Рабочая группа по вопросам торможения и ходовой части

Женева, 20–23 сентября 2016 года

Предложение по поправкам к Правилам № 55 (механические сцепные устройства)

Представлено Председателем неофициальной рабочей группы по Правилам № 55*

Рис. 1

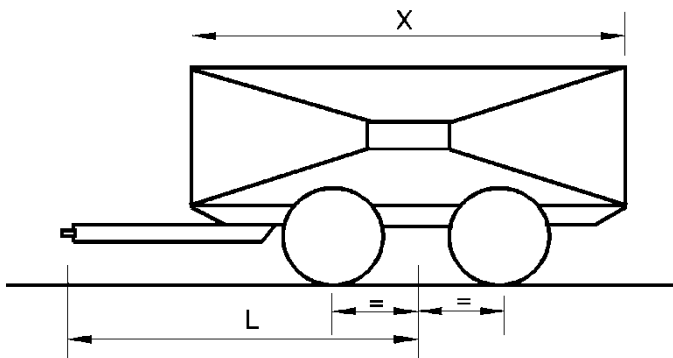
«2.11.4 Значение V — это теоретическое исходное значение амплитуды вертикальной силы, с которой воздействует на опорно-сцепное устройство прицеп с центрально расположенной осью, технически допустимая максимальная масса которого превышает 3,5 тонны. Значение V используется в качестве основы для определения вертикальных сил в ходе динамических испытаний.

$$V = \frac{a \cdot C \cdot X^2}{L^2} [\text{кН}] \text{ (см. примечание ниже),}$$

X — длина погрузочной поверхности прицепа в метрах (см. рис. 1).

L — расстояние от центра проушины сцепной тяги до центра оси в метрах (см. рис. 1).

Примечание: $\frac{X^2}{L^2} \geq 1,0$ (Если данное значение меньше 1,0, то оно должно приниматься за 1,0).

Значение V — это характеристическое рабочее значение амплитуды вертикальной силы, с которой прицеп с центральной расположенной осью действует на сцепное устройство. Это рабочее значение проверяют в соответствии с приложением 6 к настоящим Правилам».

Рис. 27

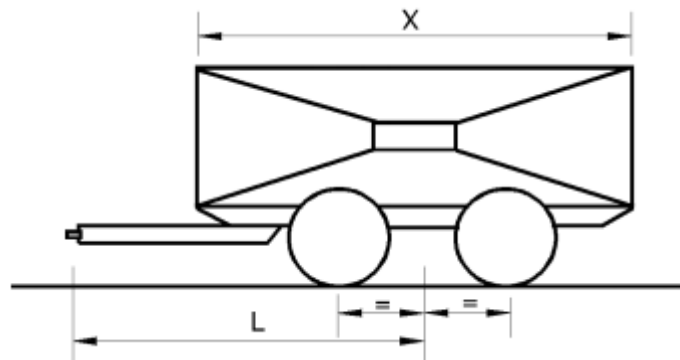
2.2 Вертикальные силы, создаваемые прицепом с центральной осью

$$V = \frac{a \cdot C \cdot X^2}{L^2} \text{ кН (см. примечание ниже),}$$

X – длина погрузочной поверхности прицепа в метрах (см. рис. 27).

L – расстояние от центра проушины сцепной тяги до центра моста в метрах (см. рис. 27).

Примечание: $\frac{X^2}{L^2} \geq 1,0$ (если данное значение меньше 1,0, то оно должно приниматься за 1,0).
